Nota van Inlichtingen

Avri

“Het leveren van haakarmvoertuigen”

Datum: 14 oktober 2022

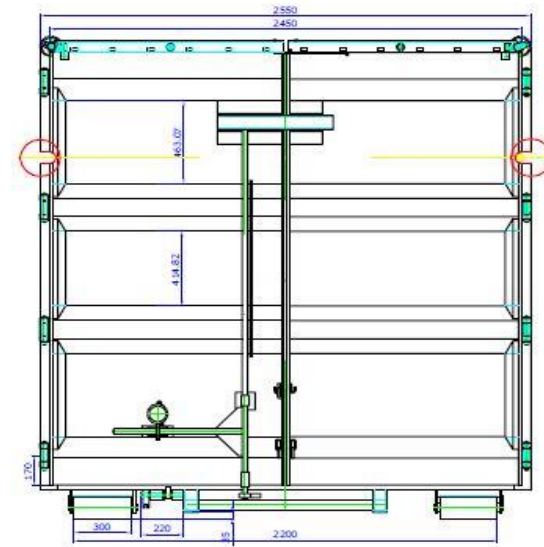
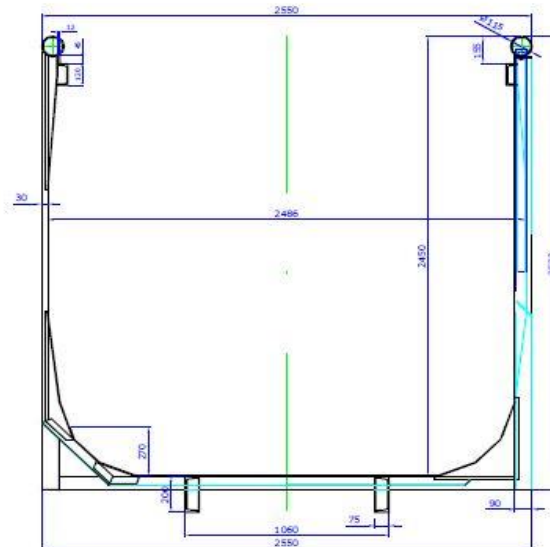
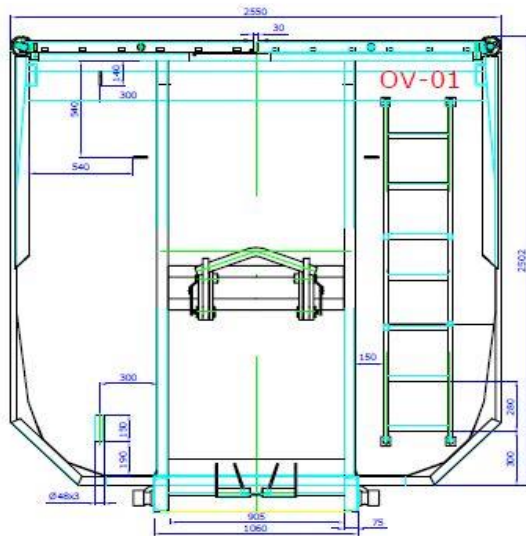
16	03 - PVE	7	E-1a.79	Is de luchtgeveerde vooras een harde eis of is een 9 ton vooras met paraboolvering ook toegestaan?	Zie het antwoord op vraag 7.
17	03 - PVE	9	E-1a.97	De genoemde geleiding is ons onbekend. Heeft u hier een afbeelding van zodat duidelijk is hoe u dit wenst?	Zie onderstaande foto: 
18	03 - PVE	9	E-1a.103	Door 385/55R22.5 banden te eisen op de gestuurde assen is geen gvw van 29.000kg haalbaar zoals genoemd in eis E-1a.30. Daarnaast komt dit niet tegemoet aan uw wens voor maximaal laadvermogen. Is het daarom ook toegestaan om 385/65 banden te monteren?	Dat is niet toegestaan. Zie tevens het antwoord op vraag 7.
19	03 - PVE	11	E-1a.123	In plaats van een sneldaalinrichting is onze cabine voorzien van een alternatief in de vorm van een eenvoudig, in één beweging naar voren klapbaar stuurwiel waardoor er meer ruimte ontstaat voor in- en uitstappen. Graag uw akkoord voor dit alternatief.	De door u voorgestelde oplossing is tevens akkoord. Wellicht ten overvloede verwijzen wij u naar kwalitatief gunningscriterium KG-1a.16 waar dit beoordeeld zal worden.

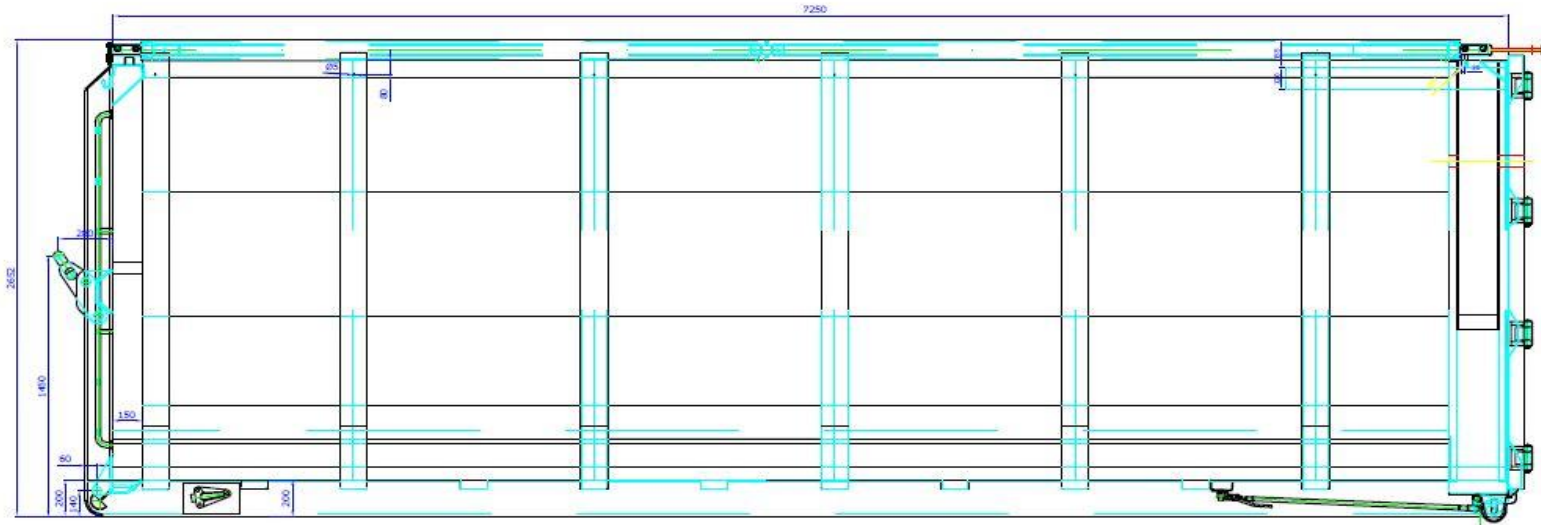
De volgende eis wordt toegevoegd: het voertuig met de container op- en afzetinstallatie dient tevens geschikt te zijn, zonder aanpassingen, om containers van het bordes op de milieustraat op- en af te zetten. De bordeshoogte (daar waar de container op staat) bedraagt 1.150 mm. Om een goede indruk te verkrijgen is de foto op de volgende pagina toegevoegd.
